**MUUTOSMÄÄRÄYS**  
**AIRWORTHINESS**  
**DIRECTIVE**

M 1611/89

**1611. Pierre Robin/CEA. Polttoaineputken ja kaasuttimen välinen liitos.**

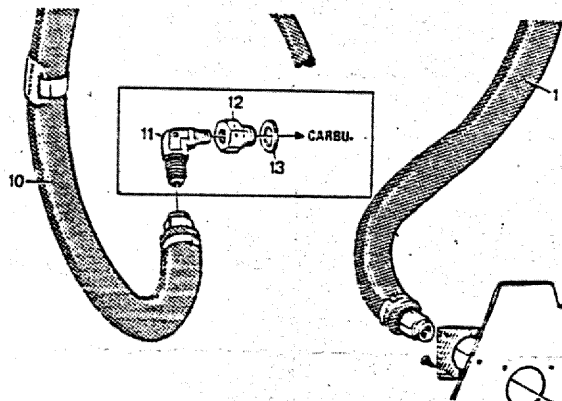
**Toimenpiteet:** Tarkasta ennen seuraavaa lentoa kaasuttimen ja polttoaineputken välinen liitospaikka. Jos liittimen (osa 12 kuvassa) juuressa havaitaan polttoainevuoto, niin vaihda liitin tiivistettiin heti uuteen, osanumero APR 52.26.58. Tämä on 17 mm korkea pronssinen kuusioliitin.

Jos vuotoa ei havaita, niin vaihda liitin edellä mainittuun 50 lentotunnin kuluessa.
